Accent constique

REVISION : G

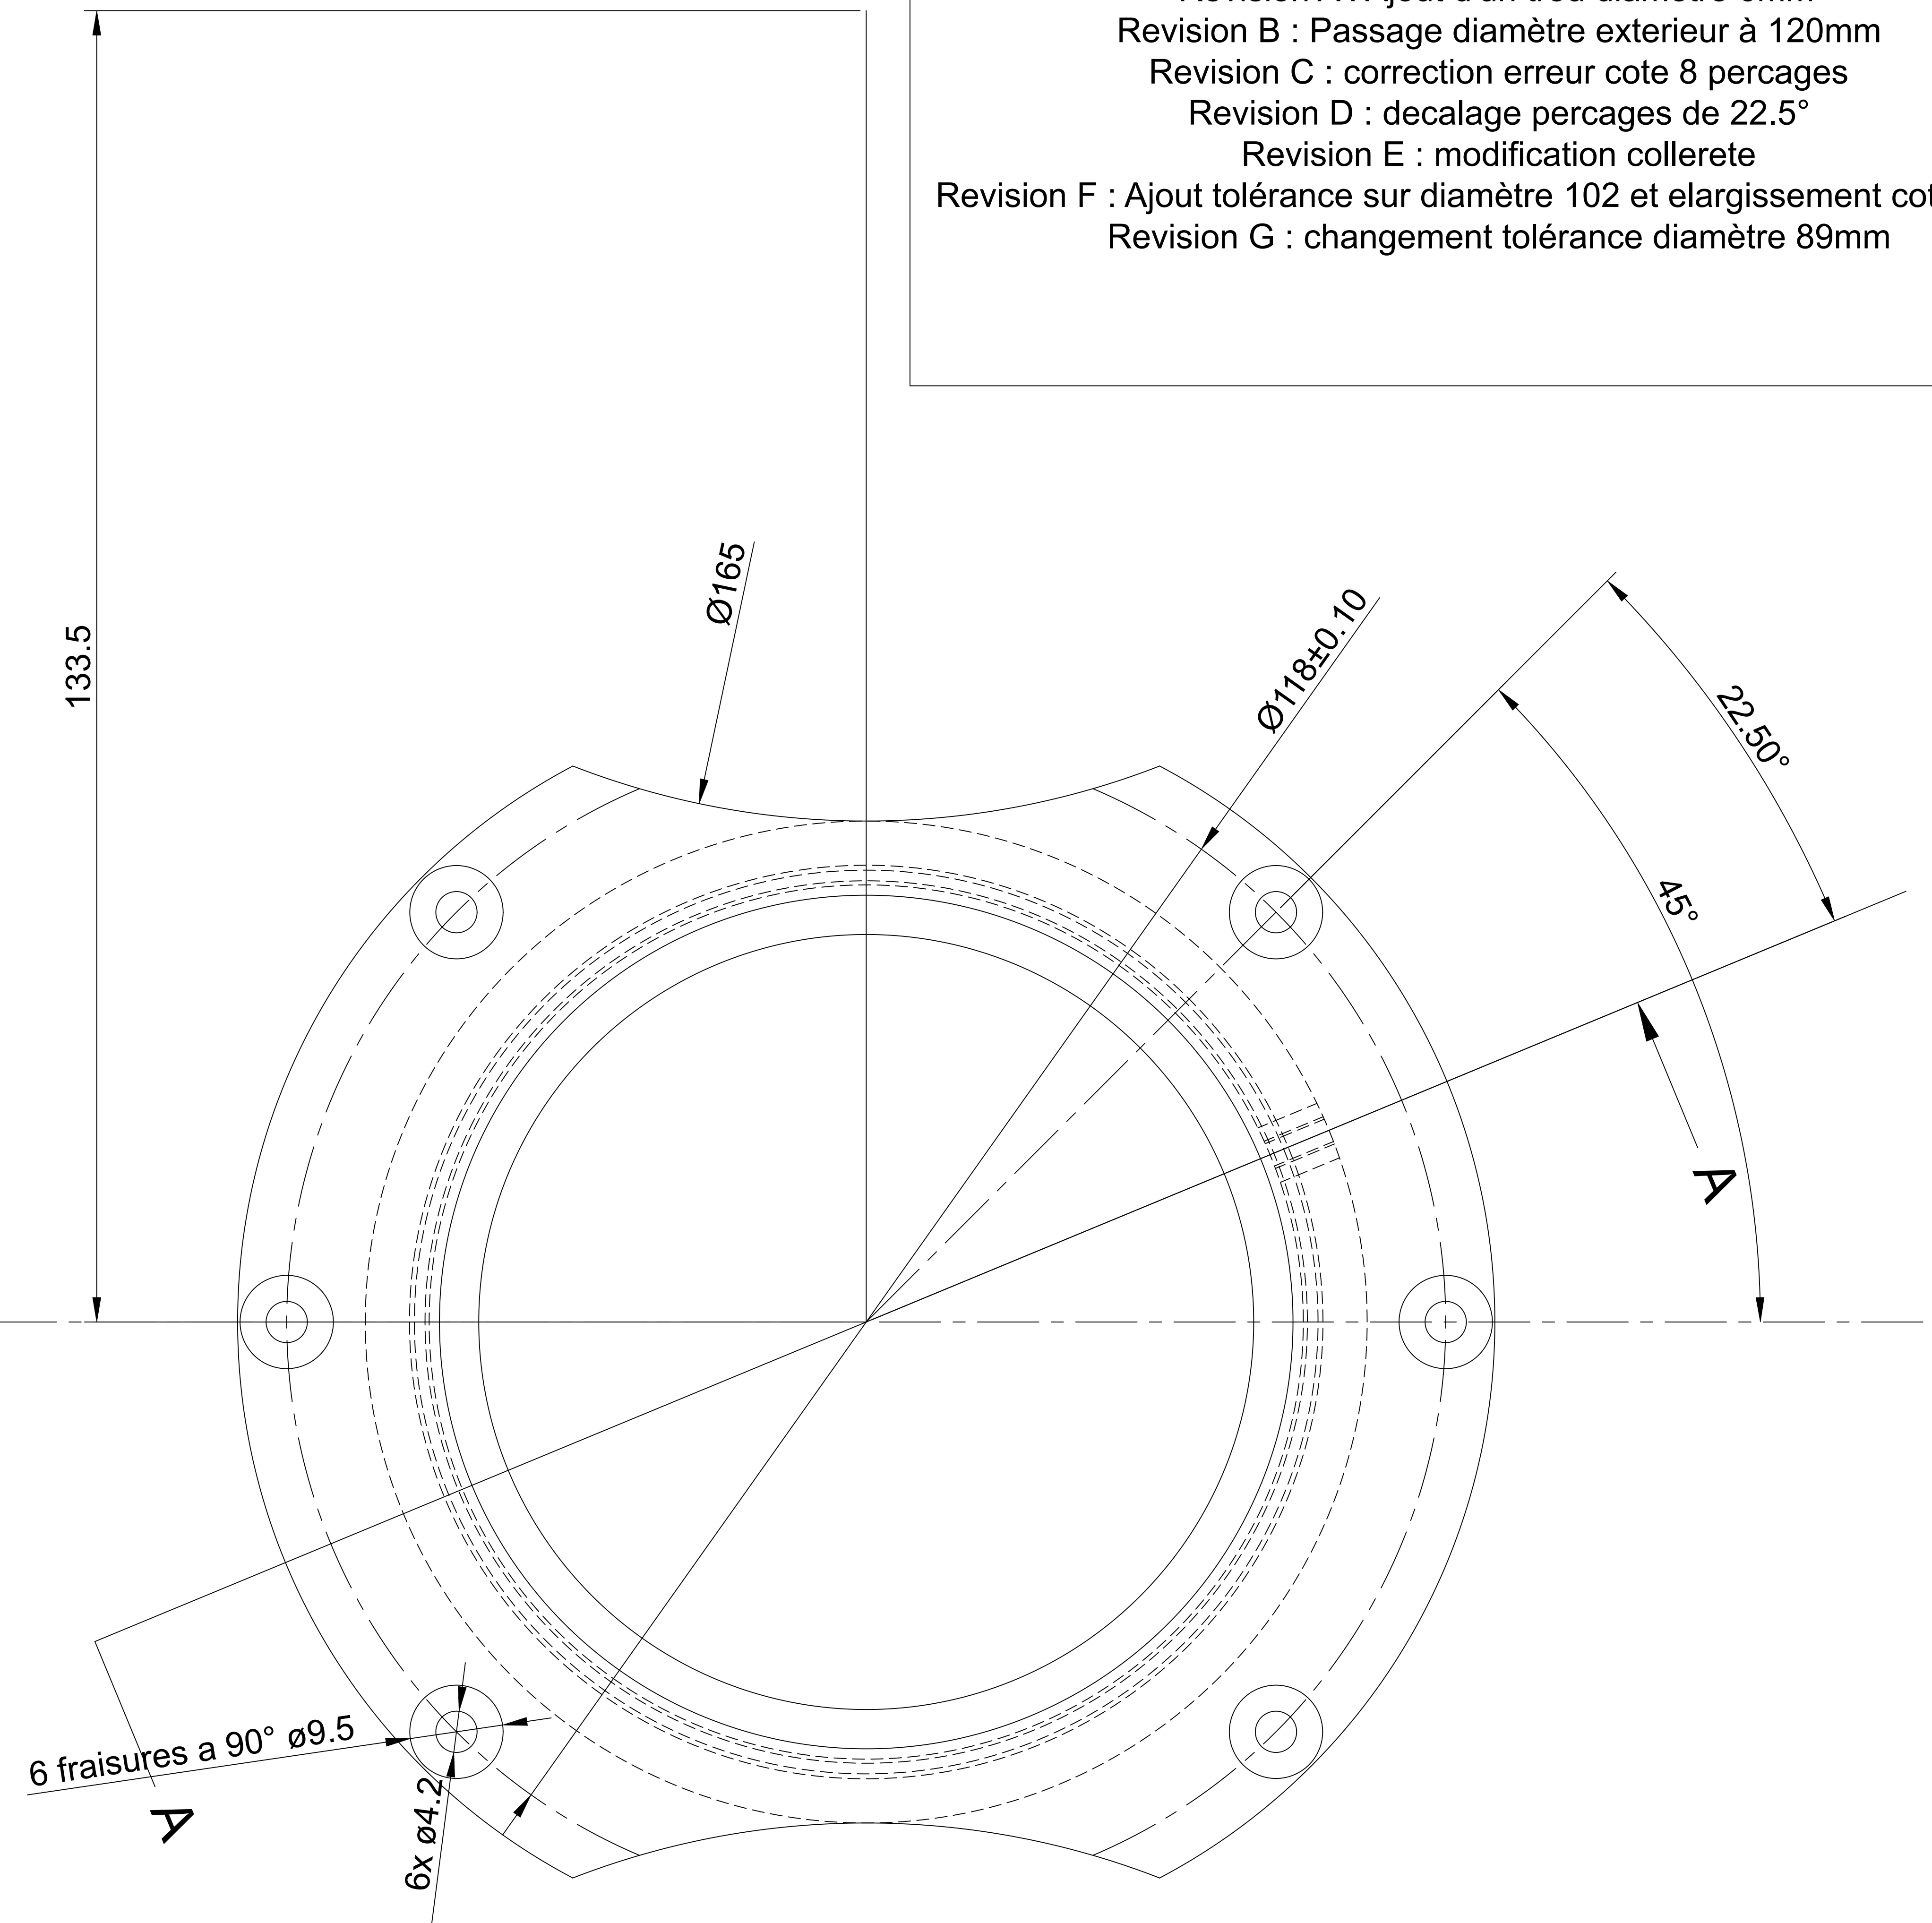
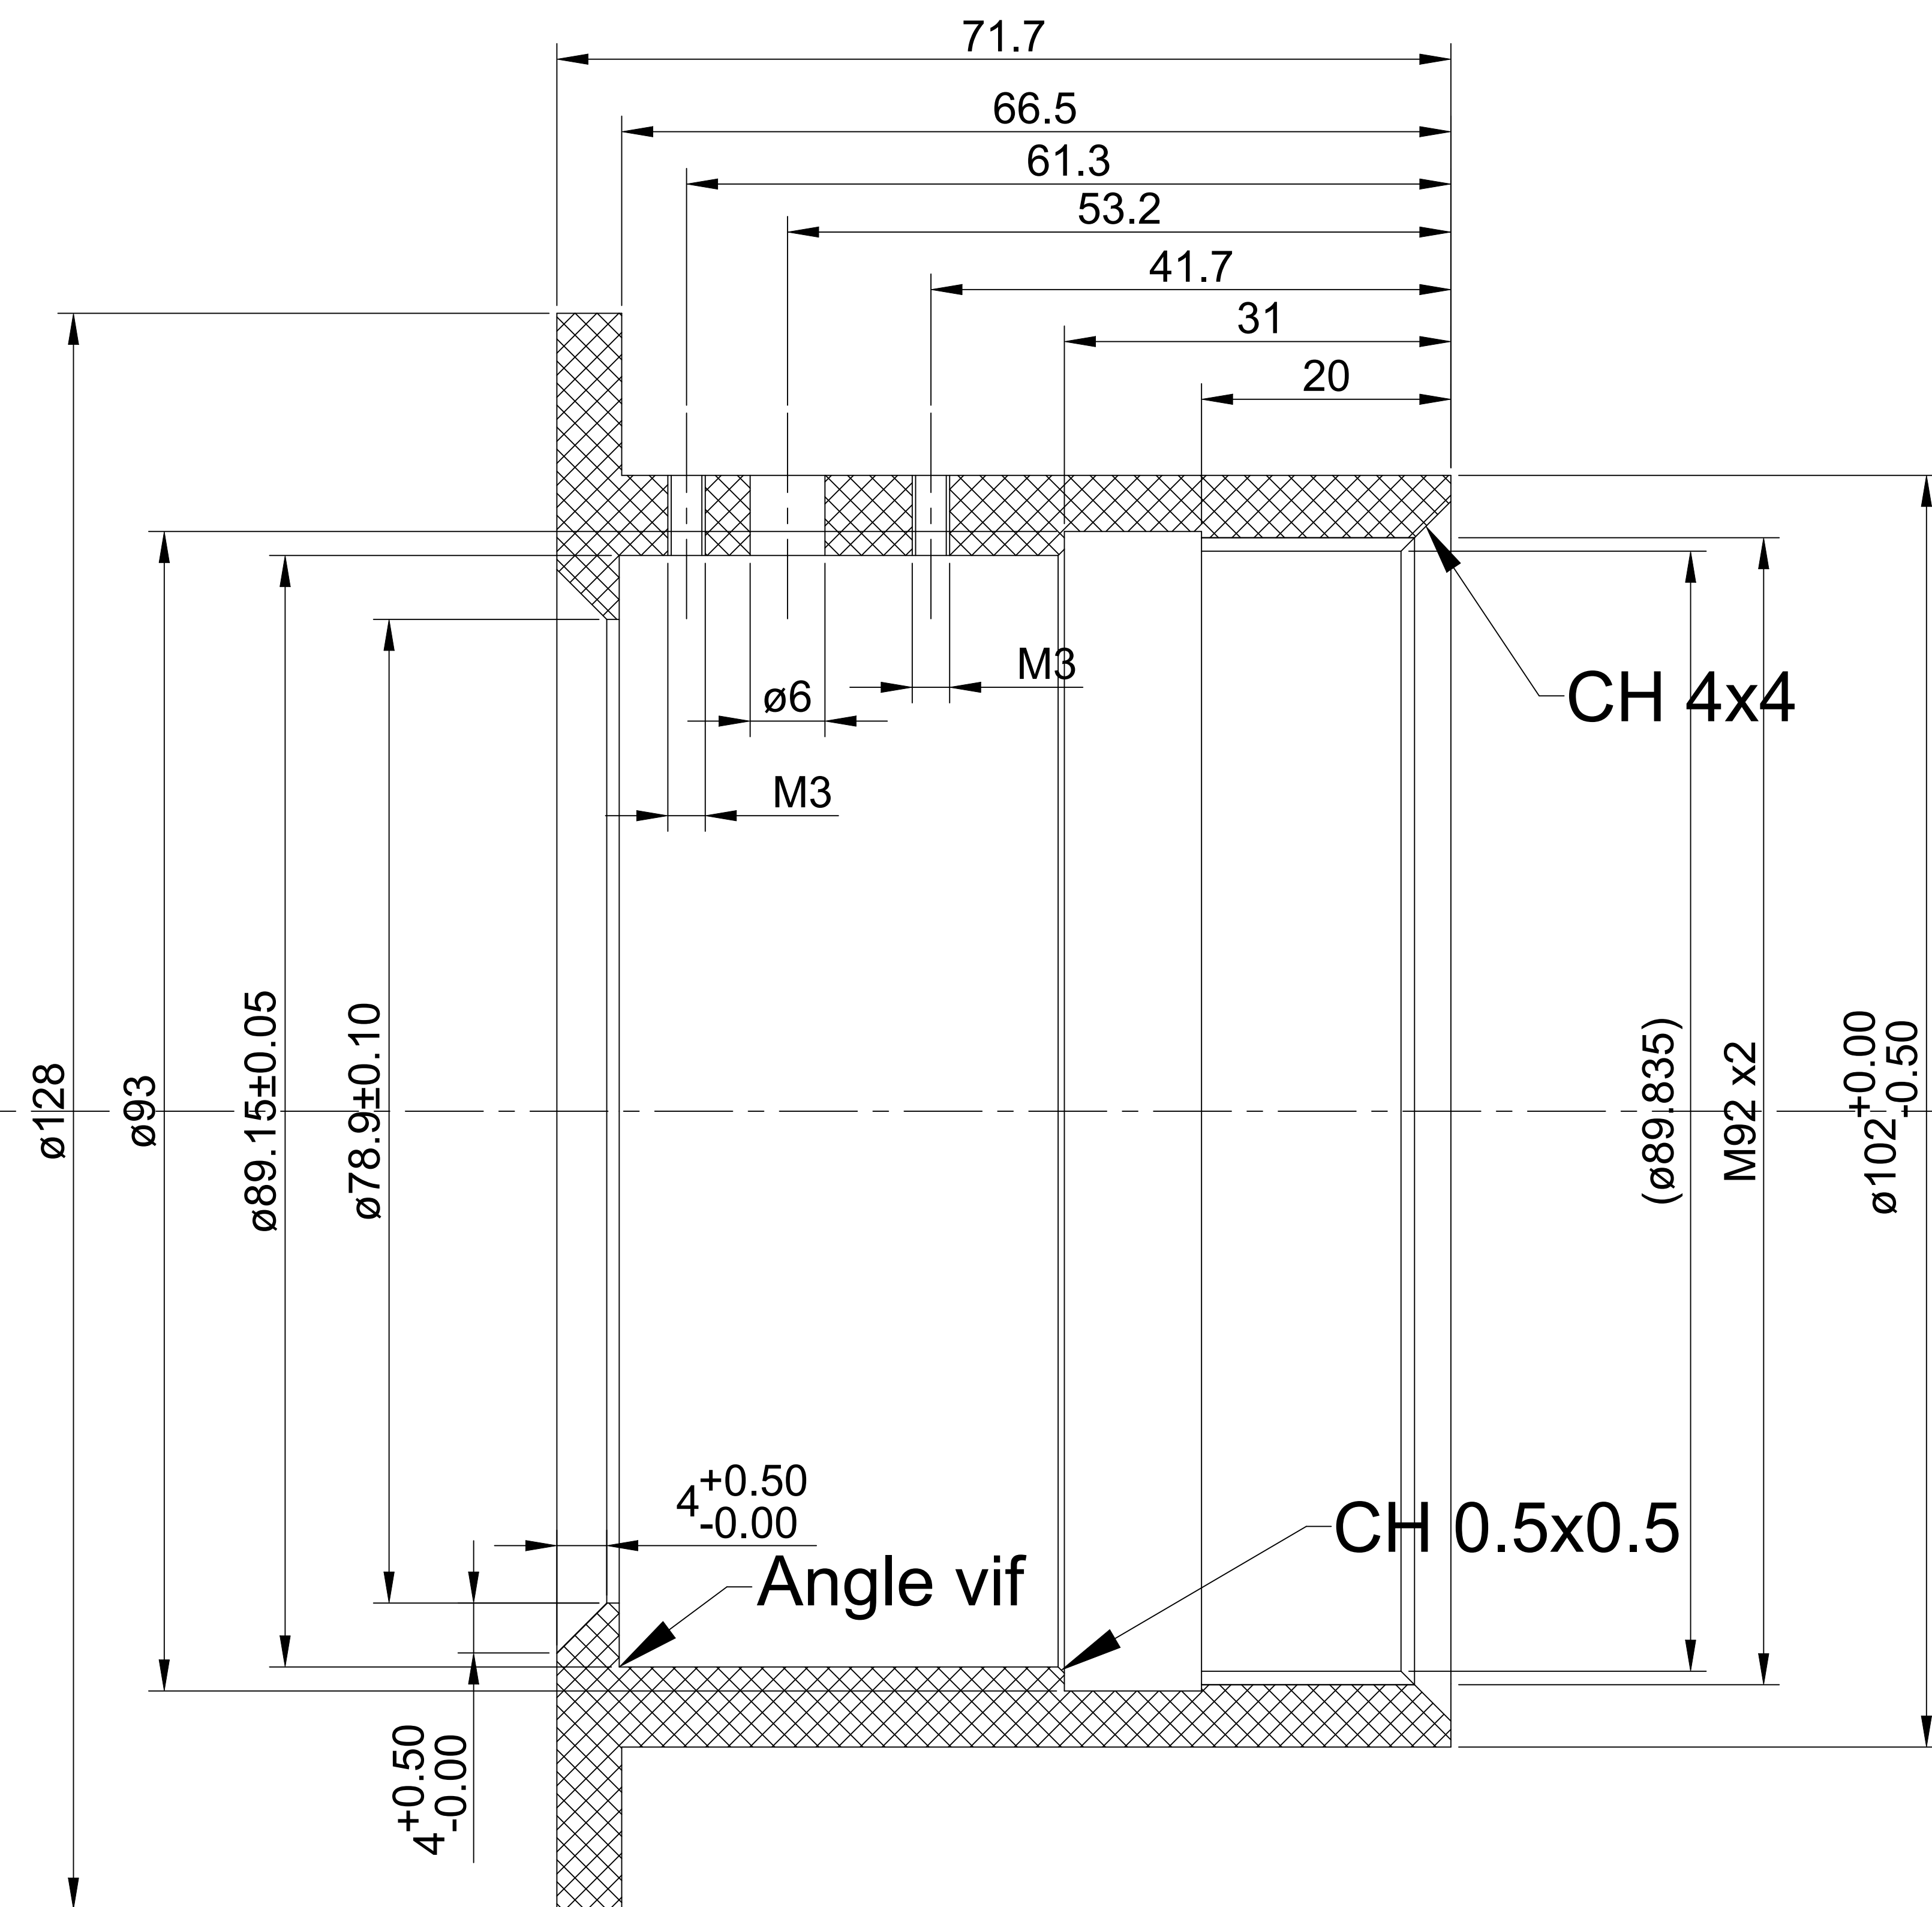
Revision A : Ajout d'un trou diamètre 6mm
Revision B : Passage diamètre extérieur à 120mm
Revision C : correction erreur cote 8 percages
Revision D : decalage percages de 22.5°
Revision E : modification collerete
Revision F : Ajout tolérance sur diamètre 102 et elargissement cote 89mm
Revision G : changement tolérance diamètre 89mm
